# 東通原子力発電所 基準地震動の策定のうち プレート間地震の地震動評価について

2020年10月2日  
東北電力株式会社

## 審査会合におけるコメント

No.	コメント時期	コメント内容	今回ご説明資料の掲載箇所
S6	2014年7月4日 第122回審査会合	プレート間地震について、地震規模、震源領域等の設定に関する検討内容を示すこと。	本資料 p.28~43

### (14) 断層パラメータ パラメータ表

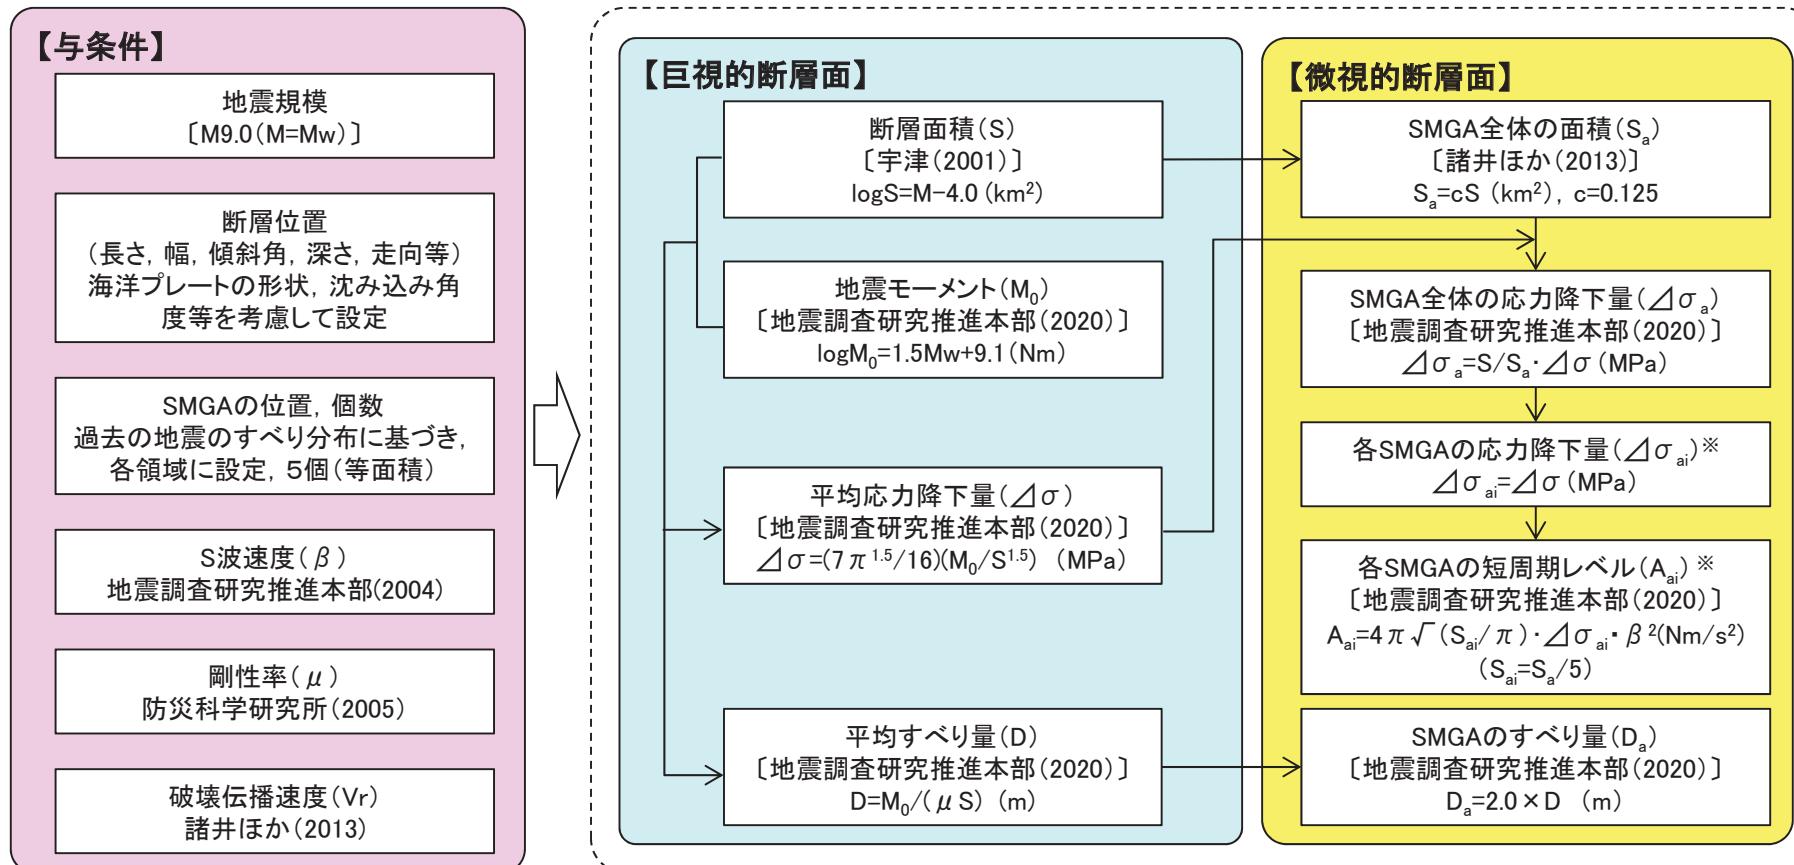
S6

断層パラメータ		三陸沖北部 (青森県東方沖・岩手県沖北部)	三陸沖中部(岩手県沖南部)～ 宮城県沖及び三陸沖南部海溝寄り(宮城県沖)	設定方法
巨視的震源特性	走向	$\theta$ (°)	180	200
	傾斜角1(東側)	$\delta_1$ (°)	10	12
	傾斜角2(西側)	$\delta_2$ (°)	20	21
	長さ	L (km)	200	300
	幅	W (km)	200	200
	上端深さ	$h_u$ (km)	12.6	12.3
	下端深さ	$h_l$ (km)	64.2	68.9
	断層面積	S (km²)	40000	60000
	全体の断層面積	S (km²)	100000	$\log S = M - 4.0$
	平均応力降下量	$\Delta \sigma$ (MPa)	3.08	$\Delta \sigma = 7/16 \cdot M_0 \cdot (S/\pi)^{-3/2}$
	地震モーメント	$M_0$ (Nm)	$4.0 \times 10^{22}$	$\log M_0 = 1.5M_w + 9.1$
	モーメントマグニチュード	$M_w$	9.0	与条件
	平均すべり量	D (m)	8.5	$D = M_0 / (\mu \cdot S)$
	剛性率	$\mu$ (N/m²)	$4.68 \times 10^{10}$	$\rho = 3.08 \text{ g/cm}^3, \mu = \rho \cdot \beta^2$
全S M G A	S波速度	$\beta$ (km/s)	3.9	地震調査研究推進本部(2004)
	破壊伝播速度	$V_r$ (km/s)	3.0	諸井ほか(2013)
	面積	$S_a$ (km²)	12500	$S_a = S \times 0.125$ 諸井ほか(2013)
	地震モーメント	$M_{0a}$ (Nm)	$1.0 \times 10^{22}$	$M_{0a} = \mu \cdot S_a \cdot D_a$
	すべり量	D <sub>a</sub> (m)	17.1	$D_a = 2D$
各S M G A	応力降下量	$\Delta \sigma_a$ (MPa)	24.6	$\Delta \sigma_a = (S/S_a) \cdot \Delta \sigma$

2011年東北地方太平洋沖地震の各断層モデルとの比較

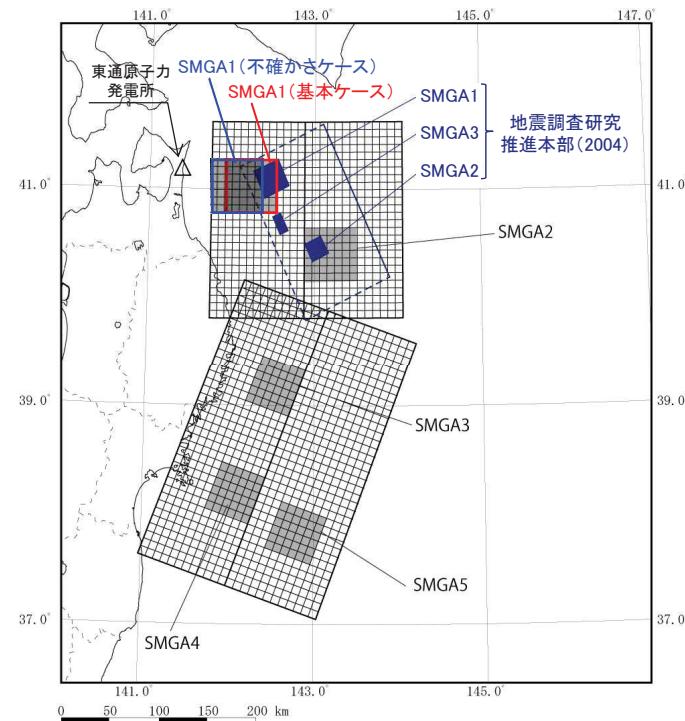
s6

- 2011年東北地方太平洋沖地震の各断層モデルの値と比較し、検討用地震の断層パラメータ(SMGAの面積、短周期レベル、応力降下量)は過小な設定とはなっていない。
- また、諸井ほか(2013)では、2011年東北地方太平洋沖地震の観測記録と整合するSMGA面積は全断層面積の12.5%とされているが、その他の面積比を用いた場合のSMGA1個あたりの短周期レベルと検討用地震を比較しても、過小な設定とはなっていない。

検討用地震の震源モデルと  
内閣府(2020)の日本海溝(三陸・日高沖)モデル

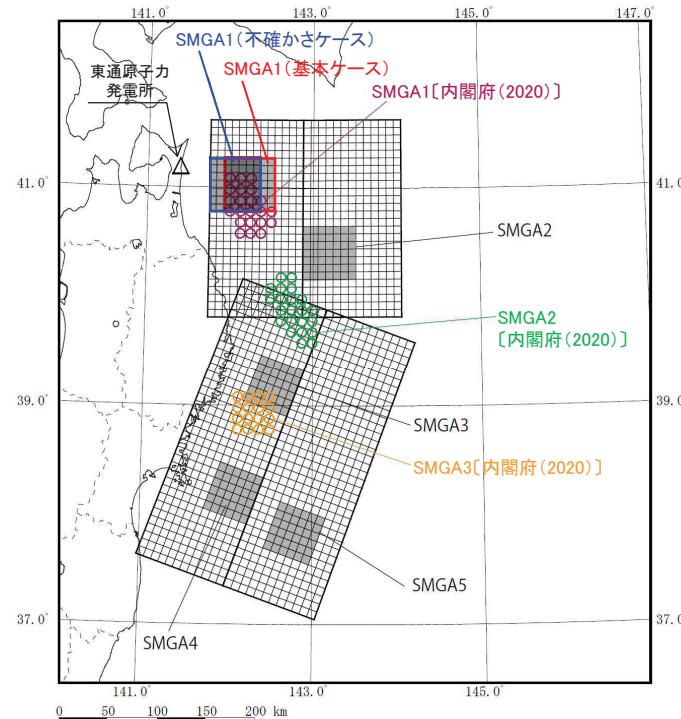
### (16) 断層パラメータの妥当性検討② 地震調査研究推進本部(2004), 内閣府(2020)との比較 s6

- 検討用地震の震源モデルについて、地震調査研究推進本部(2004)による三陸沖北部の地震の震源モデル及び内閣府(2020)による日本海溝(三陸・日高沖)モデルの強震動生成域と平面上での比較を示す。
- 検討用地震の震源モデルのうち敷地に最も影響のあるSMGA1は、他2つのモデルの敷地に最も近いSMGAよりもさらに近い位置にあり、また、その面積は同等またはそれ以上である。なお、検討用地震の基本震源モデルのSMGA1の短周期レベルは、短周期レベルが大きい1978年宮城県沖地震を踏まえた割増係数1.4を保守的に考慮している。
